Keuringsverslag van een elektrische laagspanning- en zeer lage spanningsinstallatie

NIET CONFORM

Datum keuring: 19/03/2026

Controlebezoek van een oude huishoudelijke elektrische installatie van een wooneenheid bij verkoop op vraag van de verkoper volgens (KB 08/09/2019) - AREI Boek 1- 8.4.2. en 8.2.1. en 4.2.4.3.

Afbeelding schakel- en verdeelbord:

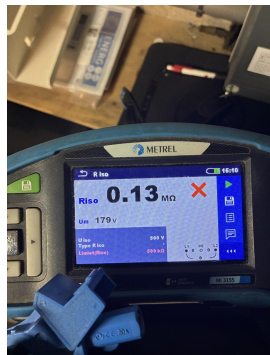
- I5.06 De deur en/of afschermplaat van het schakelbord dient (terug)geplaatst te worden. Aanraking van onder spanning staande delen mogelijk. (Boek 1 Afdeling 5.1.4. en 5.3.5.1.A. en 4.2.2.3.)

- I5.11 Niet gebruikte invoeringen van het verdeelbord zijn niet correct of onvoldoende afgedicht. (Boek 1 Afdeling 5.1.4. en 4.2.2.3.)
- I6.05 De algemene differentieelstroombeschermingsinrichting dient aan het begin van de installatie geplaatst te worden (onmiddellijk na kWh teller), dit om de bescherming tegen onrechtstreekse aanraking te verzekeren bij gebruik van leidingen van klasse I (XFVB, VFVB, EXAVB, EVAVB, ...). (Boek 1 Onderafdeling 5.3.5.3 + 4.2.4.3.)

- I7.01 De smeltzekeringhouders of houders van kleine vermogensschakelaars met pennen met een sectie kleiner dan 10mm² zijn niet voorzien van kalibreerelementen. (Boek 1 Onderafdeling 5.3.5.5.A.)

- I7.04 Niet alle stroombanen zijn beveiligd tegen overstroom. (Boek 1 Afdeling 4.4.1.)
- I7.07 De aanduiding van de nominale stroomsterkte van smeltzekeringen en/of vermogensschakelaars is niet zichtbaar of is uitgewist. (Boek 1 Onderafdeling 1.4.2.1.)
